Mission régionale d'autorité environnementale

**Avis sur le projet de construction et d'exploitation d'une centrale photovoltaïque sur la commune de Creutzwald (57) porté par la société ENERGREEN PRODUCTION**

n°MRAe 2024APGE120

**Figure 6 : Localisation et résultats des sondages pédologiques**

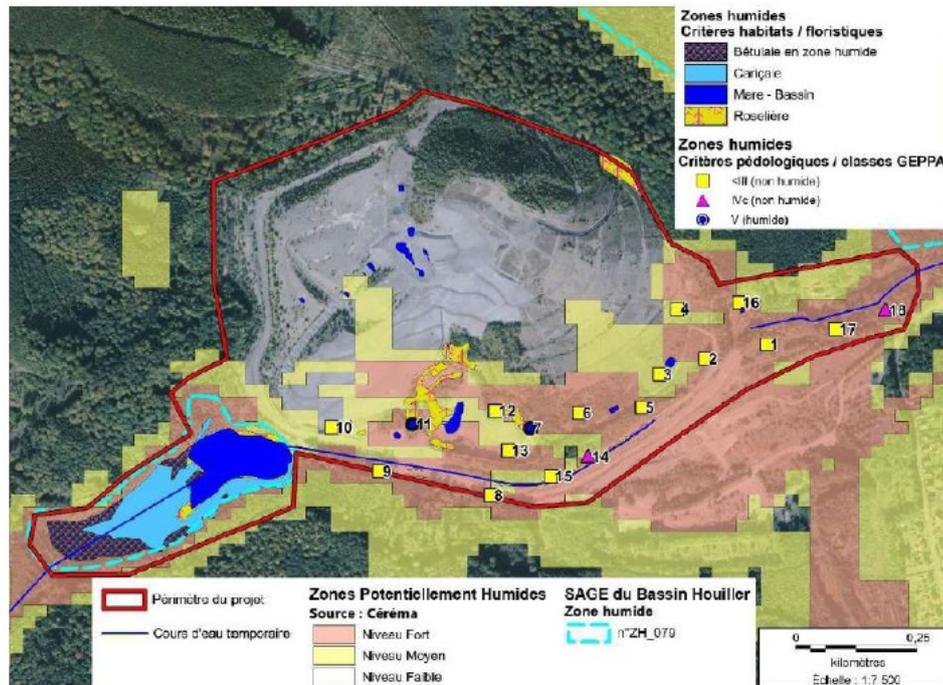
Les sondages pédologiques se sont bornés à la partie sud, proche du vallon et en zone potentiellement humide de niveau moyen à fort du CEREMA. Les investigations pédologiques ont permis de confirmer que les bétulaies se situent bien sur un sol hydromorphe (sondage n°11 et n°7 sur la figure n°6 ci-après). Pour les sondages restants, aucun d'entre eux ne met en évidence un sol de type humide. Ces résultats sont donc en cohérence avec l'artificialisation des sols et terrains rencontrés.

Même si elles sont préservées, deux petites zones humides réglementaires sont identifiées au sein du périmètre de la zone basse du projet. Il est donc important qu'elles ne soient pas soumises à des impacts indirects en phase chantier ou en phase d'exploitation.

**L'Ae recommande au pétitionnaire de prévoir des mesures pour éviter les impacts indirects sur les zones humides :**

- **en phase chantier de type compactage, un balisage de la zone de chantier doit être mis en place pour éviter toute circulation dans ces zones humides ;**
- **en phase d'exploitation de type alimentation, le pétitionnaire doit justifier que le projet ne perturbe pas l'alimentation en eau de la zone humide et qu'il n'engendre pas un assèchement, de drainage ou une mise en eau de la zone humide.**

**Figure 7 : Superposition du projet avec les risques miniers**

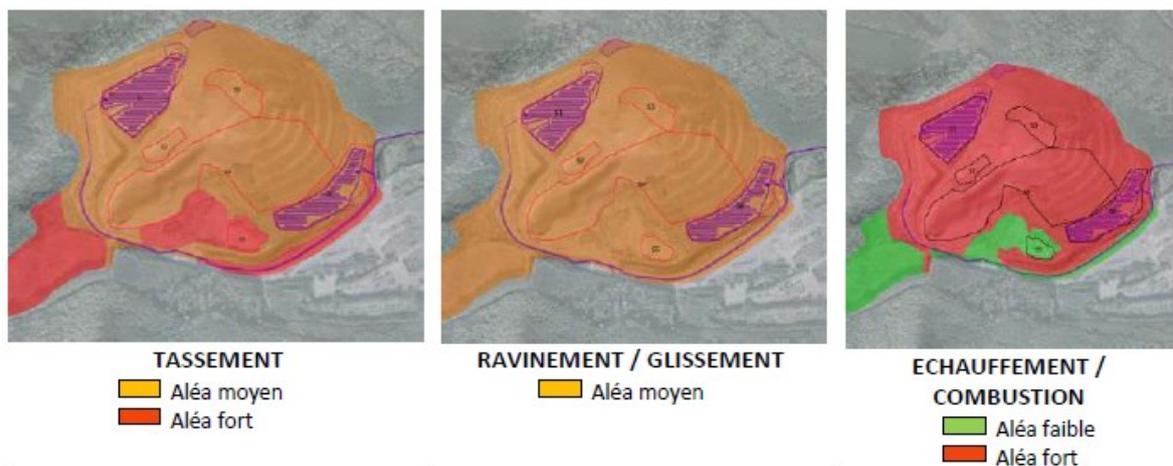
L'Ae s'interroge sur l'absence au droit du site de moyen de lutte contre incendie permettant une intervention rapide au vu des risques d'échauffement du site d'implantation de la centrale photovoltaïque et de la propagation favorisée par les nombreux panneaux photovoltaïques.

***L'Ae recommande de justifier l'absence de moyen de lutte contre l'incendie à proximité immédiate des panneaux en raison de l'aléa fort d'échauffement et combustion présent au droit du site d'implantation de la centrale photovoltaïque.***

Figure 8 : Équipements de gestion des eaux pluviales existants

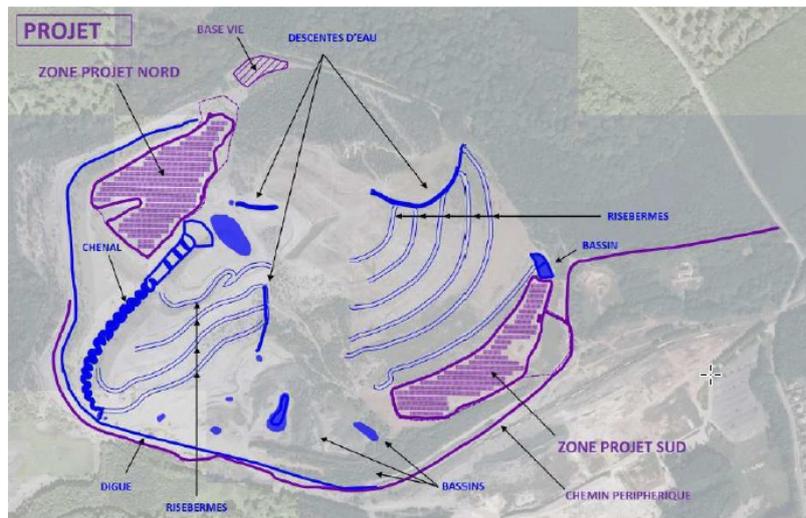
Le dossier indique que les eaux pluviales s'infiltreront entre les panneaux (interstices entre les panneaux et écart de 2,5 m entre les rangées de panneaux) et que le projet ne modifiera pas la gestion des eaux pluviales du site puisqu'il s'implantera sur des surfaces relativement planes.

L'Ae constate que la mise en place de pieux pourrait favoriser la migration dans la nappe de la pollution notamment en cas d'incendie pour la zone d'implantation en partie basse du terril, et que ce risque sera accru une fois la nappe des GTi remontée.

- **réaliser une étude hydraulique afin de connaître l'impact des panneaux solaires sur le ruissellement des eaux pluviales au droit de l'ensemble du terri et son impact sur les équipements de gestion des eaux pluviales en place ;**
